日本原燃株式会社
再処理施設及び廃棄物管理施設
火山モニタリング結果に係る評価について
(案)

令和5年11月10日

原子力規制庁

図1-7 八甲田山における地震活動 (1997年1月~2023年3月)
(図中の濃青色の○印及び濃赤色の×印は、2022年度に発生した通常地震及び低周波地震の位置をそれぞれ示している。)

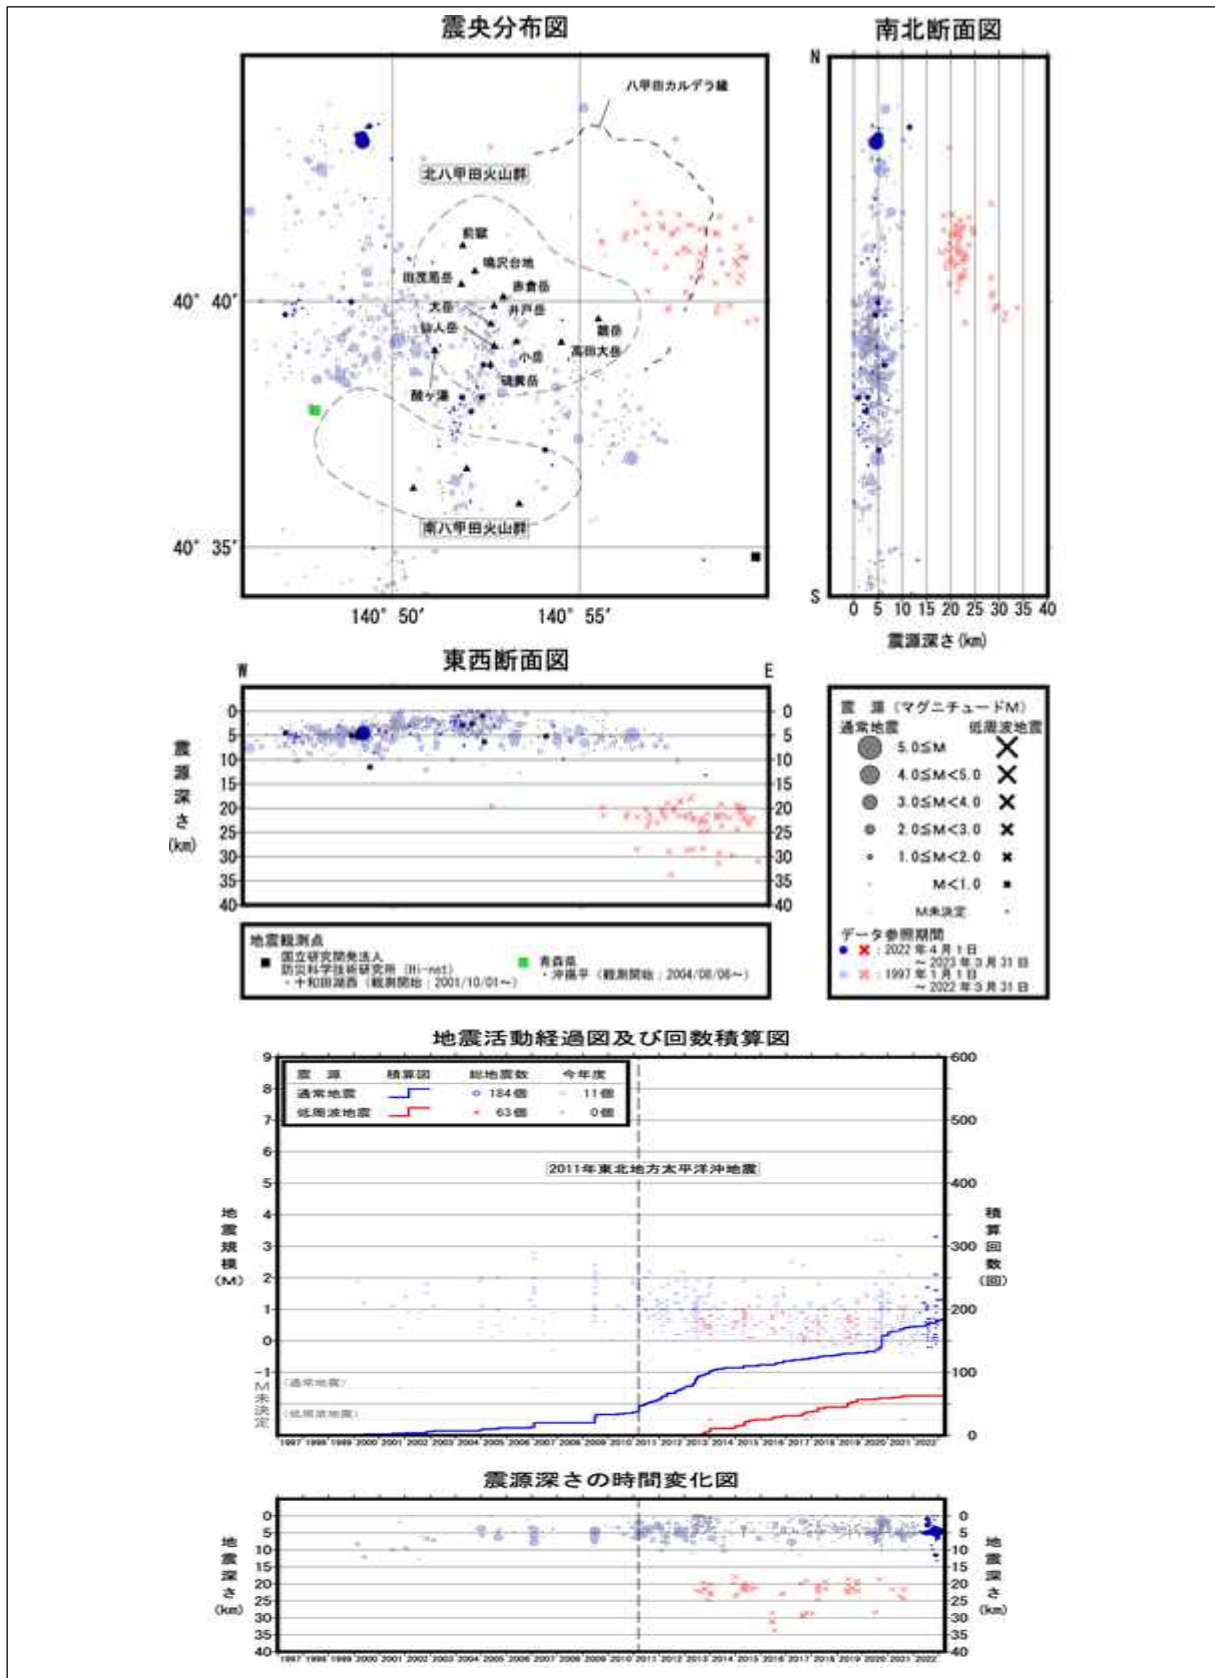
- ・日本原燃は、震源分布とマグニチュードの経時変化及び地震発生数の推移等を確認した結果、以下のことから、震源分布及び地震発生頻度等に大きな変化はなく、地震活動の活発化を示唆する顕著な変化は認められず、カルデラ火山の活動に起因する有意な変化は認められないとしている。
 - ✓ 観測期間を通じて、北八甲田火山群の大岳付近から南八甲田火山群にかけての地域、北八甲田火山群西方及び八甲田カルデラ付近に震源を有する地震が観測され、M1 以上の通常の地震は深さ約 10km 以浅、低周波地震は八甲田カルデラから東方にかけての深さ約 19km～約 35km に震源を有していること（図 1 7）（添付資料、P40、42）。

- ✓ 2022 年度では、M1 以上の通常の地震が 11 回観測され、低周波地震は観測されておらず、日本原燃が自ら定めた判断基準を超過していないこと（図 1 7 及び表 2）（添付資料、P40、42、43）。
